Fra: Elin Meinich Riise <elin.meinich.riise@ramboll.no>
Sendt: torsdag 6. juni 2024 16:05
Til: Vidar Hansen <Vidar.Hansen@ahk.no>
Emne: Møtereferat BUF Lierfoss 29.05.2024

Dato: 29.05.2024
Deltakere:
Vidar Hansen - fagleder avløp (Aurskog-Høland kommune)
Elin Meinich Riise (Rambøll)

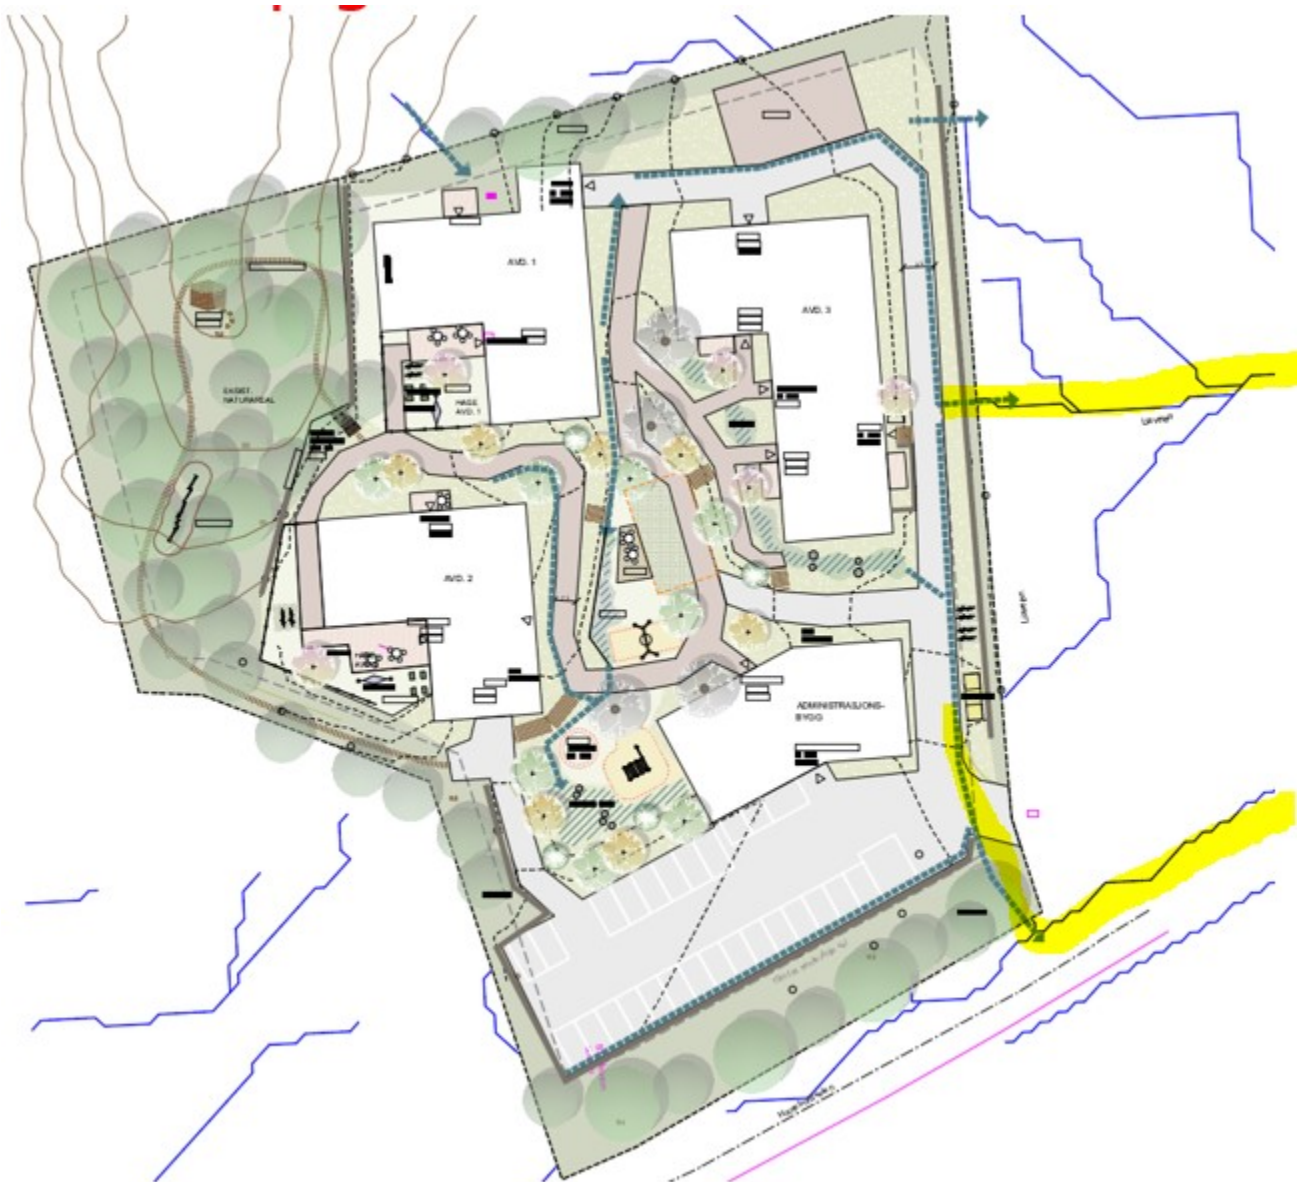
- Flomveier ser trygge ut. Vi kan argumentere for at det er trygge flomveier nedstrøms og da tillate å videreføre vannmengder fra lokale fordrøyningsiltak til flomvei.
VIKTIG: overvann må ledes til avrenningslinje i midten eller helt sør. Se figur. Disse anses som trygge, da de har avrenning i vei og til jorde før det når myr og elv. Vi må prøve å begrense vannmengdene fra tomten som går i avrenningslinje inn på nabotomt.
